**DEMANDE D'AUTORISATION D'EXPLOITER UNE INSTALLATION CLASSÉE POUR LA PROTECTION DE L'ENVIRONNEMENT
(ICPE)**

**PROJET ÉOLIEN DU VAL D'ORIGNY SUR LES COMMUNES DE
ORIGNY-SAINTE-BENOITE, MONT D'ORIGNY ET NEUVILLETTE (AISNE)**

AVIS DE L'AUTORITÉ ENVIRONNEMENTALE SUR L'ÉTUDE D'IMPACT ET L'ÉTUDE DE DANGERS

Situation du projet « Val d'Origny » vis-à-vis du SRE : zones défavorable en blanc, favorable sous conditions en orange et favorable en vert (le « parc éolien d'Origny-Ste-Benoite / Mont d'Origny » est représenté sans son extension projetée)

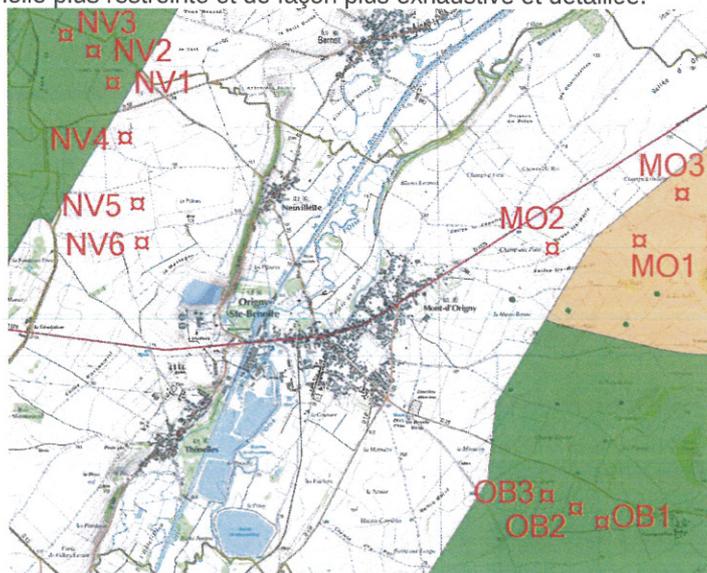
A l'échelle de ce plan, la sensibilité environnementale du site s'avère donc comme forte du point de vue du paysage et du patrimoine historique pour la moitié du parc. L'étude d'impact a précisé pour fonction de prendre en compte l'environnement à une échelle plus restreinte et de façon plus exhaustive et détaillée.

Mais la carte figurant en annexe 6 du « dossier de compléments » (cf. également celle figurant à la fin du chapitre I du présent avis) montre également que les éoliennes NV4 à NV6 (soit la totalité « de la Pâture ») ainsi que MO2 (une des éoliennes du « Champ à Gelaine ») sont en zone défavorable (enjeux paysagers).

Carte extrait de l'étude paysagère (page 31) indiquant la situation du projet vis-à-vis du SRE

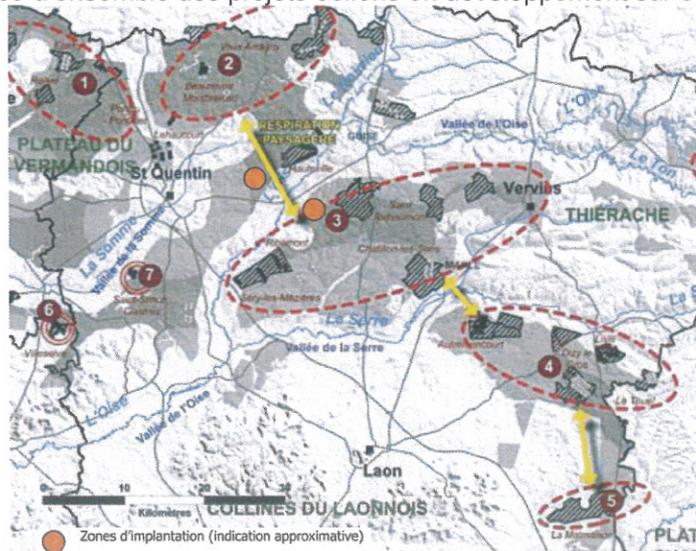
Un extrait du SRE, sur lequel a été reporté le projet, figure page 31 de l'étude paysagère (cf. carte ci-dessous). Le projet éolien du « Val d'Origny » se situe en périphérie du pôle de densification n°3 (« secteur d'Origny ») ainsi que dans la respiration paysagère qui sépare ce dernier du pôle n°2 (« secteur de Neuville »). Cette position place le « secteur de Neuville » à mi-distance entre les pôles 2 et 3 ; c'est à dire au milieu de la respiration paysagère. Le parti d'aménagement retenu ne suit donc pas la préconisation du SRE. L'opérateur aurait dû préciser en quoi ce choix d'implantation permet d'éviter un mitage du paysage et participe à la cohérence d'ensemble des projets éoliens en développement sur cette zone.

L'implantation du « secteur de Neuville » est relativisée dans ce même document. Il y est précisé que « les deux secteurs sont toutefois situés en zone favorable à l'éolien et dans une ZDE accordée en 2012 ». Les ZDE (zone de développement de l'éolien) ont été supprimées. En ce qui concerne le zonage, cette affirmation est bien exacte pour :

- de créer un chapitre spécifique dans l'étude d'impact traitant de la compatibilité du projet avec les documents de planification stratégique ;
- d'établir la manière dont le projet a pris en compte le schéma régional éolien.
